IMPIANTO FOTOVOLTAICO PER LA PRODUZIONE DI ENERGIA ELETTRICA DA FONTE SOLARE DENOMINATO "MELFI 7" DA REALIZZARSI IN LOCALITA' MASSERIA MONTELONGO, COMUNE DI MELFI (PZ)

VALUTAZIONE IMPATTO AMBIENTALE ai sensi del D.Lgs 3 aprile 2006, n.152 ALL. II

RELAZIONE ACUSTICA

Il presente documento recepisce (in rosso) quanto richiesto da ARPAB a seguito della nota di ARPAB Prt.G.0005857/2024 - U - 09/04/2024 registrata al registro del MASE con prot. m_ante.MASE.REGISTRO UFFICIALE.ENTRATA. 0067467.10-04-2024.

Figura 13: simulazione impianto in esercizio

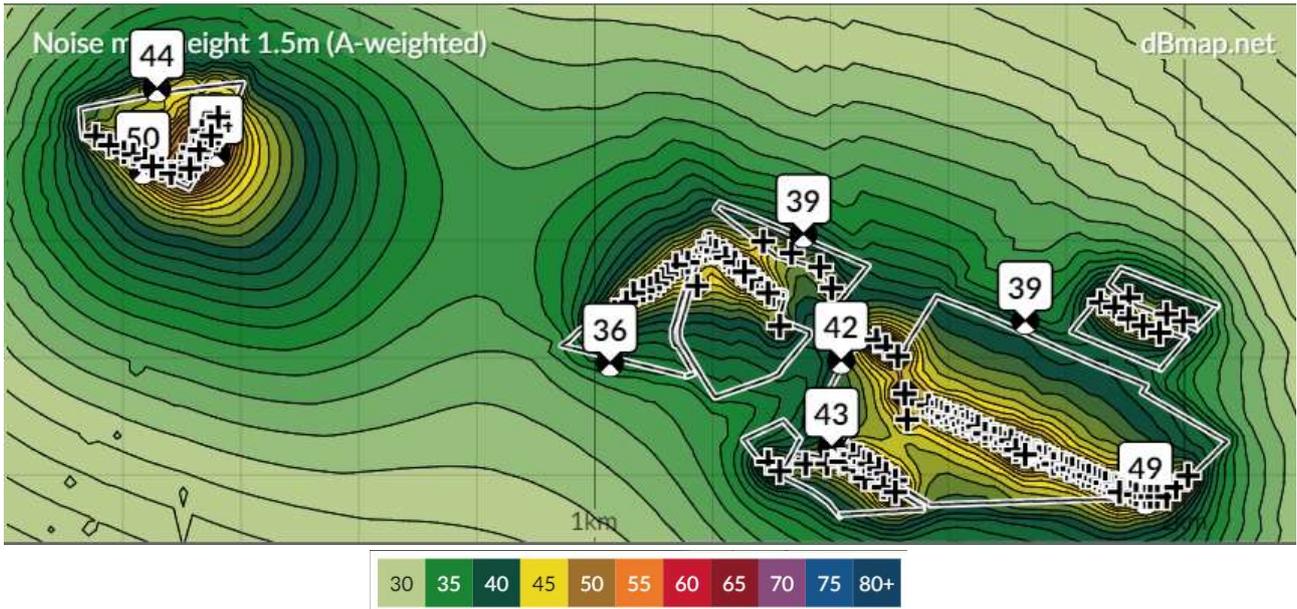
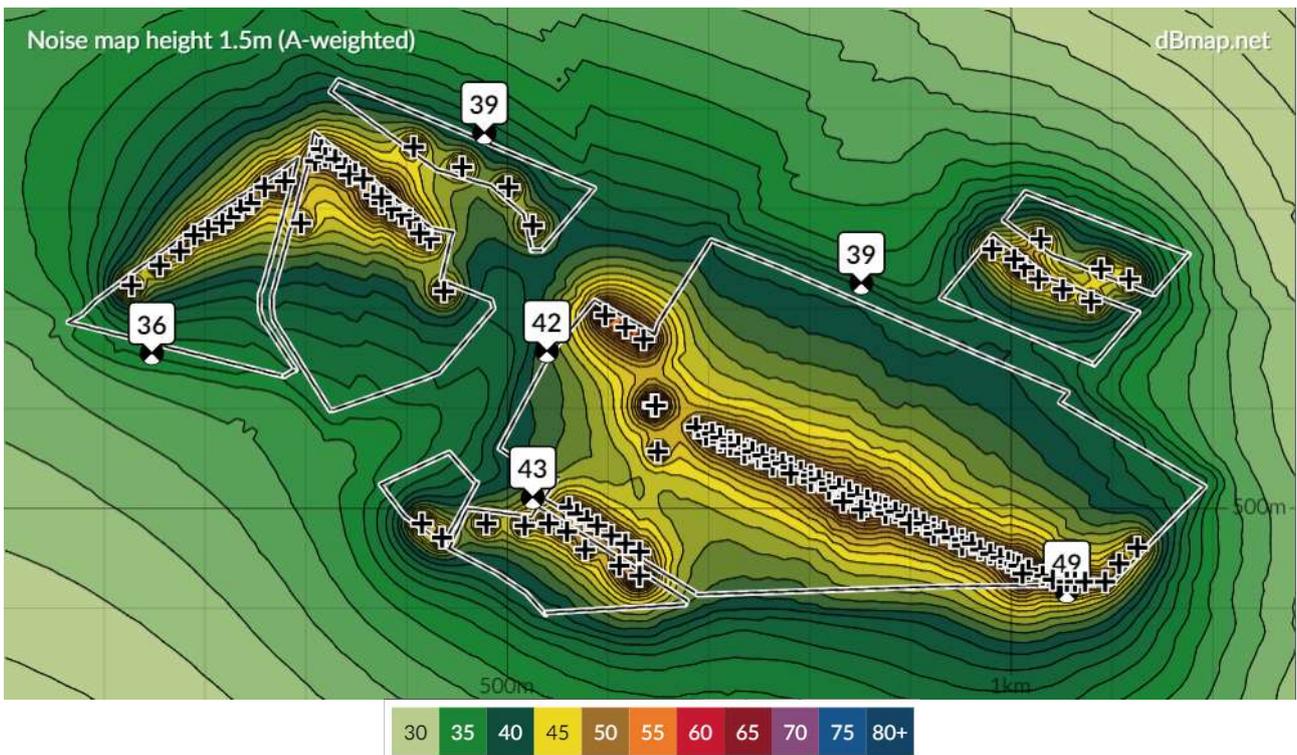
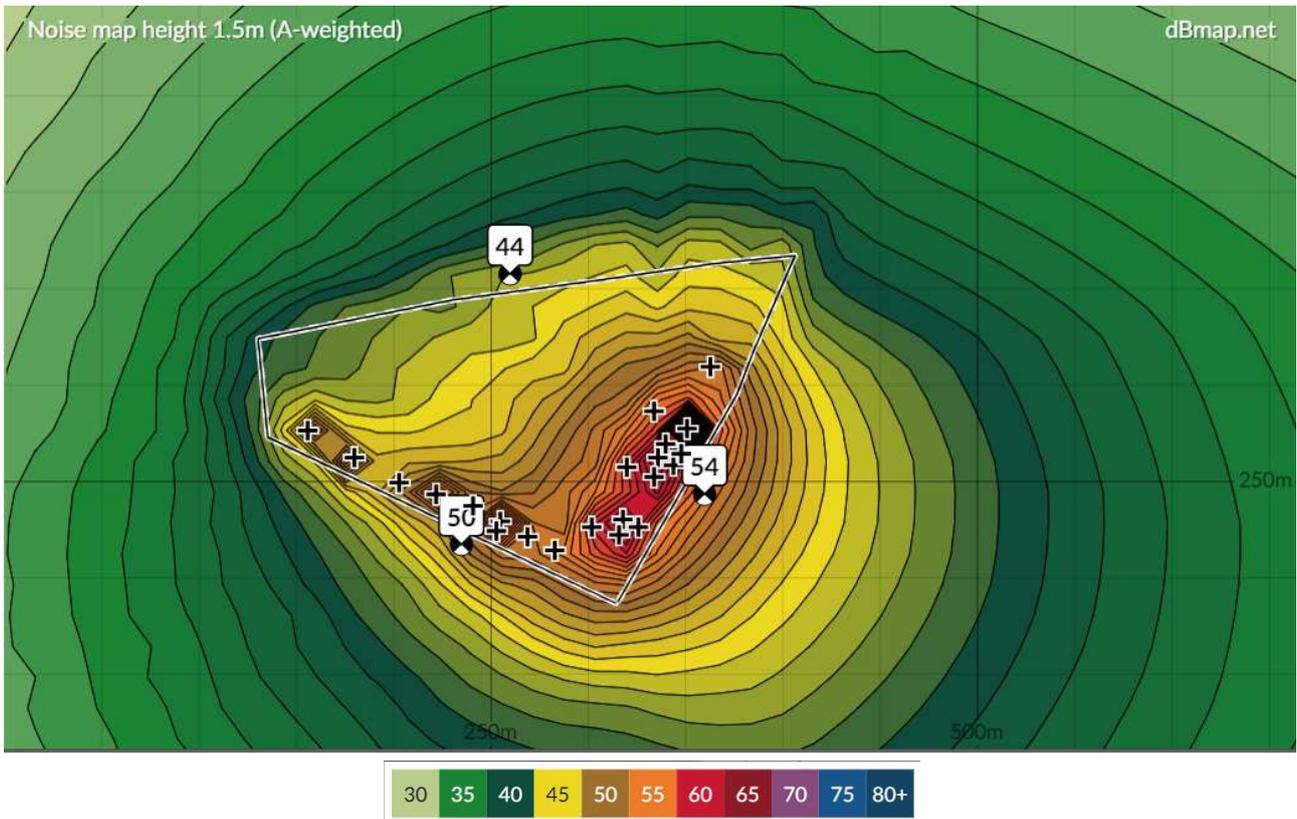
A.11. Visti i risultati della simulazione previsionale di impatto acustico , dai quali si evince il rispetto dei limiti di immissione già al confine dei lotti dell'impianto FV, non sono necessarie misure di mitigazione (si faccia riferimento al capitolo 7 della rev1 della Relazione acustica).

Dall’analisi delle considerazioni fin qui fatte, e dall’applicazione del metodo assoluto sopra richiamato, si evince che il valore del livello di pressione sonora stimato nell’ambiente esterno non sarà superiore ai limiti di legge in periodo di riferimento diurno, **pertanto non sono necessarie misure di mitigazione per il contenimento dell’impatto acustico in fase di esercizio (risposta al punto 11).**

Figura 16: planimetria degli impianti considerati per il calcolo degli impatti cumulativi

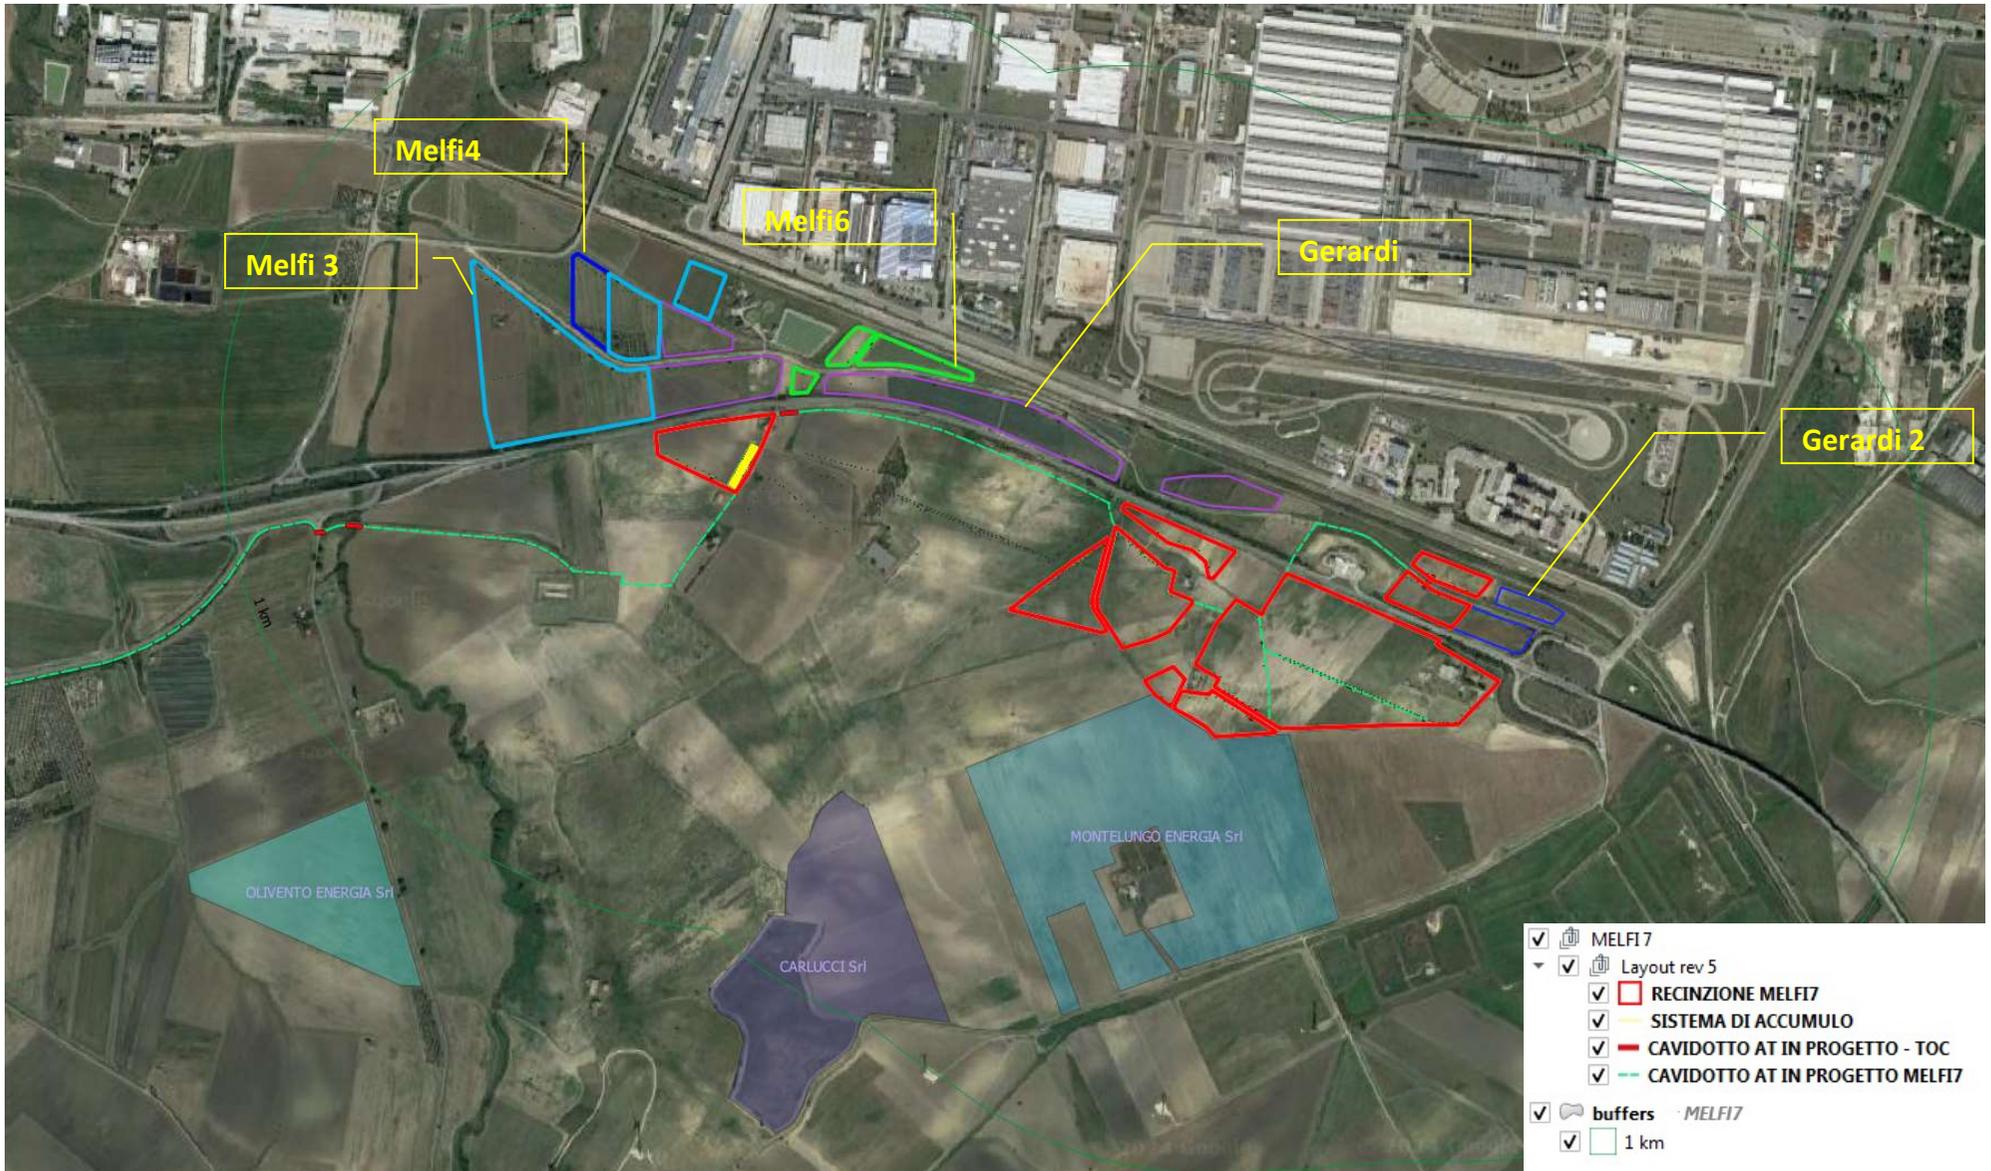
A.9. Il calcolo dei livelli di immissione assoluta è stato effettuato anche nella rev1 della Relazione acustica considerando l'effetto cumulativo degli altri impianti esistenti, dei progetti in corso di realizzazione, dei progetti autorizzati e non ancora realizzati e dei progetti ancora in corso di realizzazione (x il censimento degli impianti si veda il capitolo 8) . **Il calcolo cumulativo ha dimostrato che il contributo acustico degli altri impianti è ininfluente ai fini del rispetto dei limiti normativi.**

Si procede alla verifica degli impatti cumulativi di tutti gli impianti ad energia rinnovabile negli stessi punti di verifica scelti nel corso della trattazione (ovvero i confini dei lotti FV di progetto).

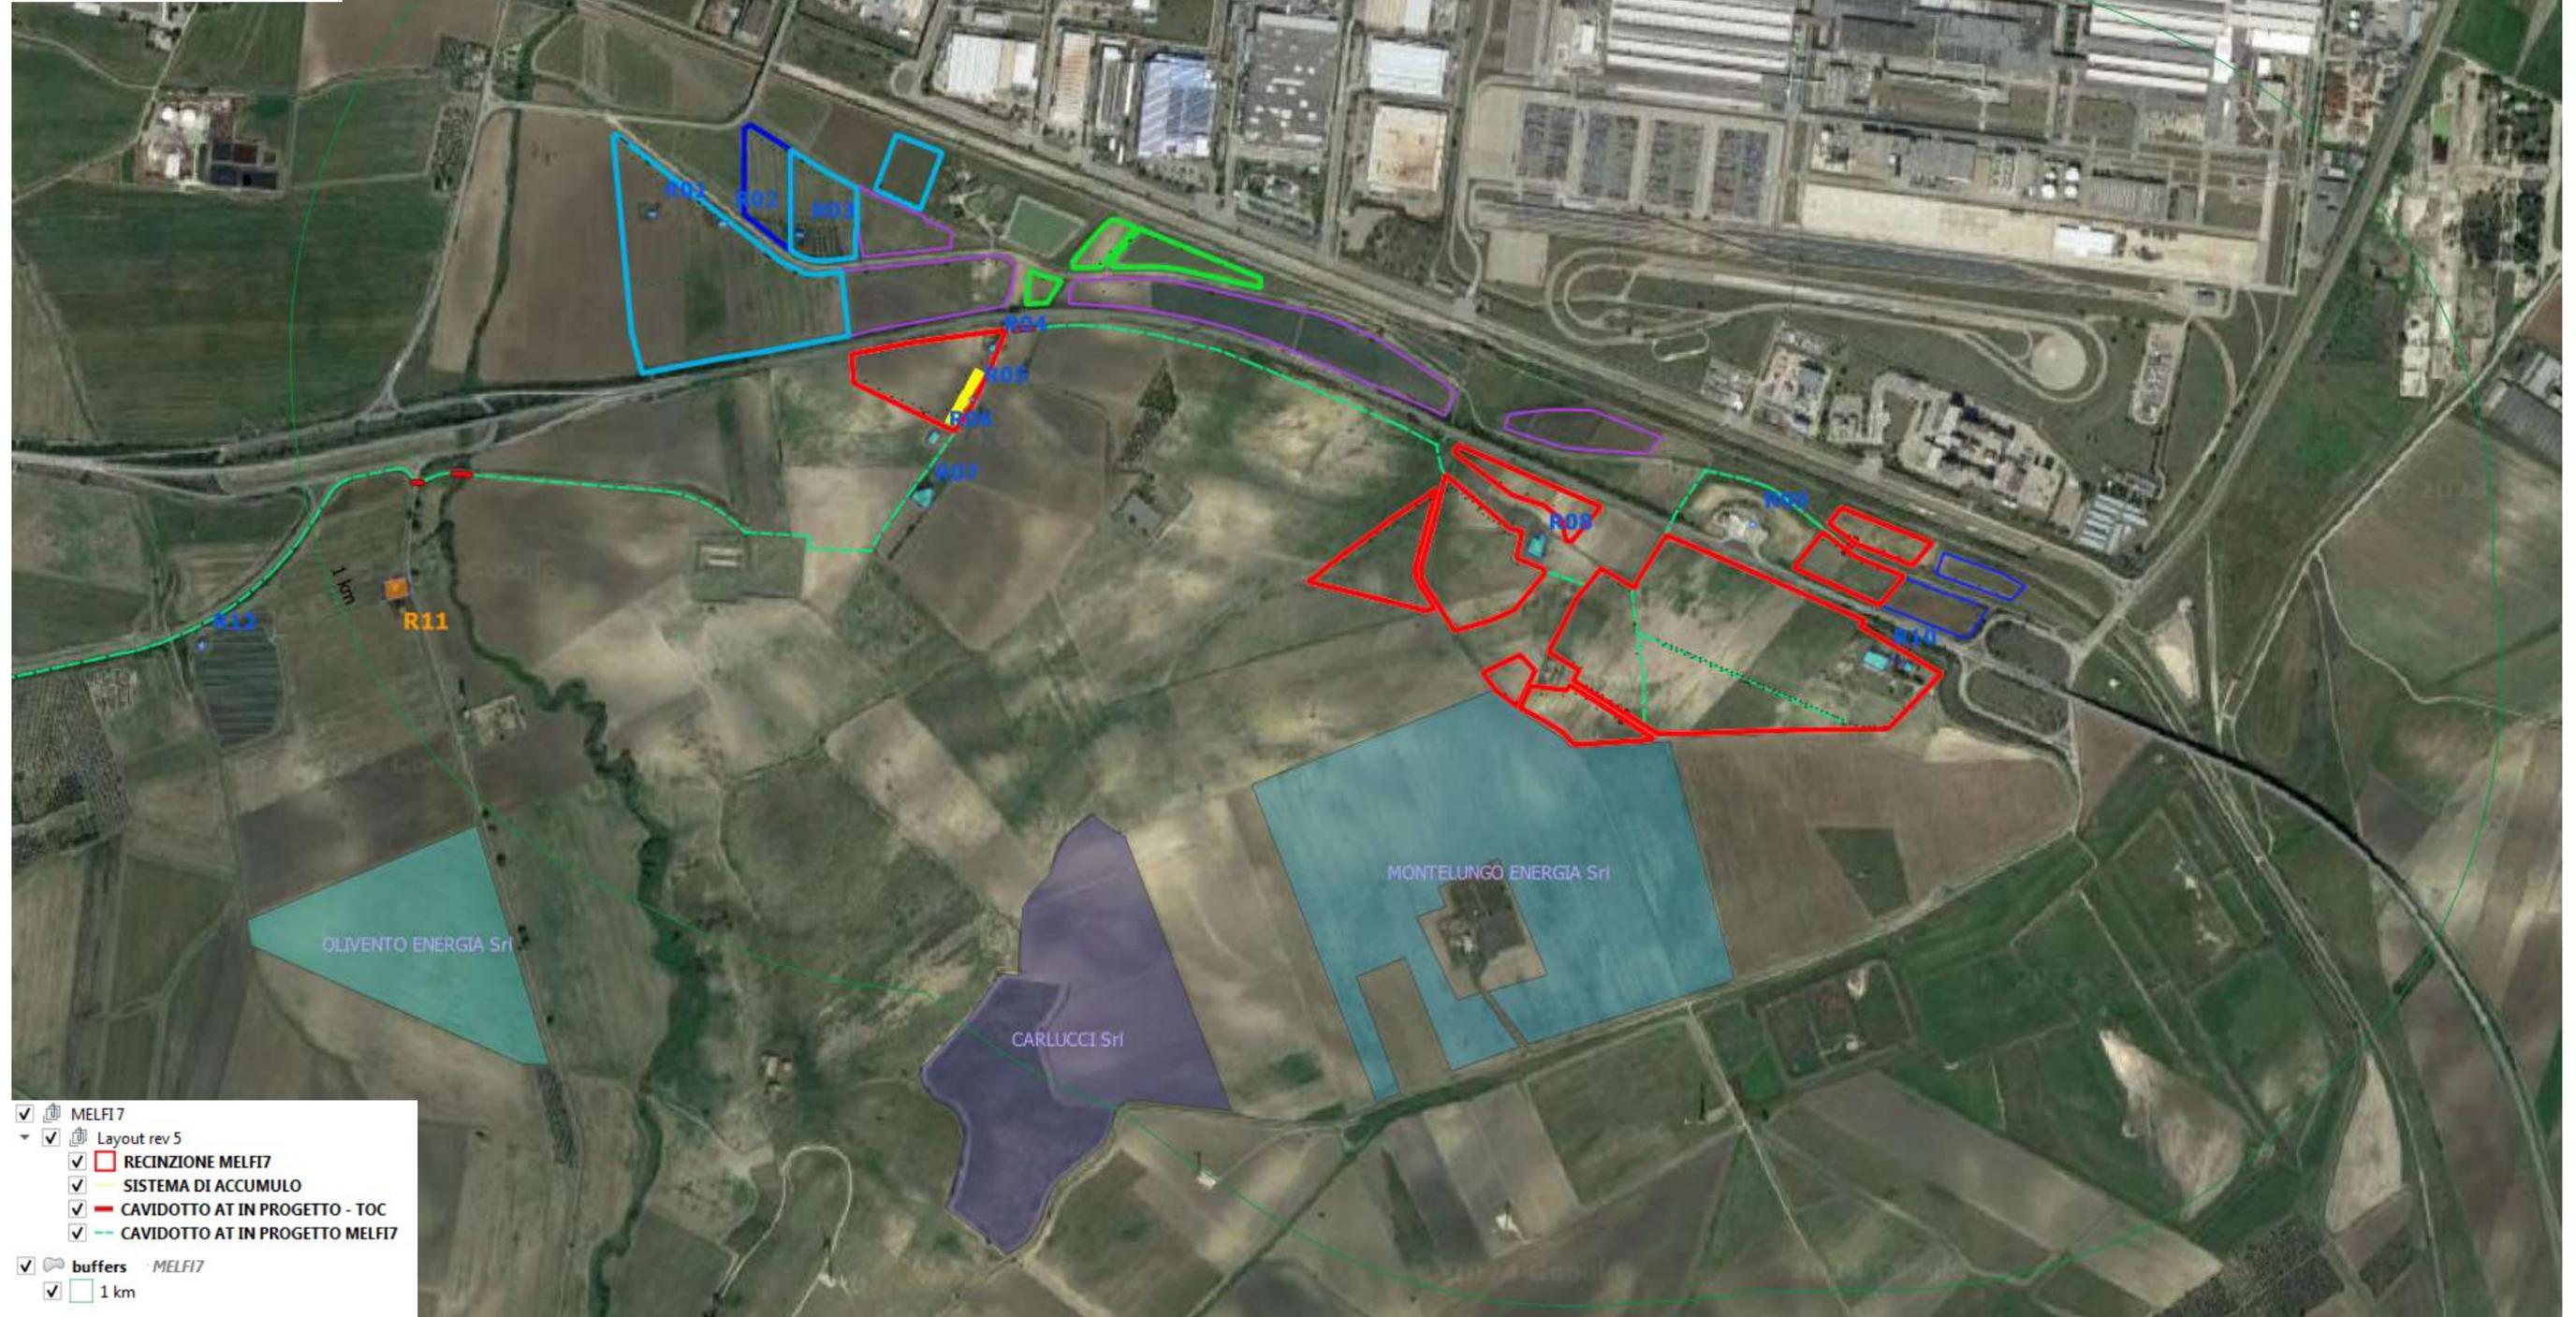
A.24. Vista la temporaneità e l'esigua durata delle emissioni sonore in corrispondenza dei recettori interessati dalla realizzazione del cavidotto di connessione, le misure di mitigazione per il contenimento dell'impatto acustico nel caso di previsione del superamento dei valori limite di legge, **atteso eventualmente solo nella fase di cantiere del cavidotto interrato**, ai fini del rilascio della deroga prevista dall' art. 6 comma 1 lettera h) della Legge 1447/95, non prevedono l'esecuzione di opere, seppure temporanee (come ad esempio barriere fonoassorbenti), ma modalità gestionali delle macchine operatrici e delle operazioni di cantiere che limitino il più possibile le emissioni sonore. L'esecuzione e la scelta di tali misure è demandata alla direzione lavori. Si citano a titolo esemplificativo la possibilità di eseguire le varie lavorazioni non contemporaneamente e sfruttare il tempo cantiere nelle giornate in cui il recettore di volta in volta interessato si trovi sopravento.

Vista la temporaneità e l'esigua durata delle emissioni sonore in corrispondenza dei recettori interessati dalla realizzazione del cavidotto di connessione, le misure di mitigazione per il contenimento dell'impatto acustico nel caso di previsione del superamento dei valori limite di legge, **atteso eventualmente solo nella fase di cantiere del cavidotto interrato**, ai fini del rilascio della deroga prevista dall' art. 6 comma 1 lettera h) della Legge 1447/95, non prevedono l'esecuzione di opere, seppure temporanee (come ad esempio barriere fonoassorbenti), ma modalità gestionali delle macchine operatrici e delle operazioni di cantiere che limitino il più possibile le emissioni sonore. L'esecuzione e la scelta di tali misure è demandata alla direzione lavori. Si citano a titolo esemplificativo la possibilità di eseguire le varie lavorazioni non contemporaneamente e sfruttare il tempo cantiere nelle giornate in cui il recettore di colta in volta interessato si trovi sopravento.

(risposta al punto A.24).
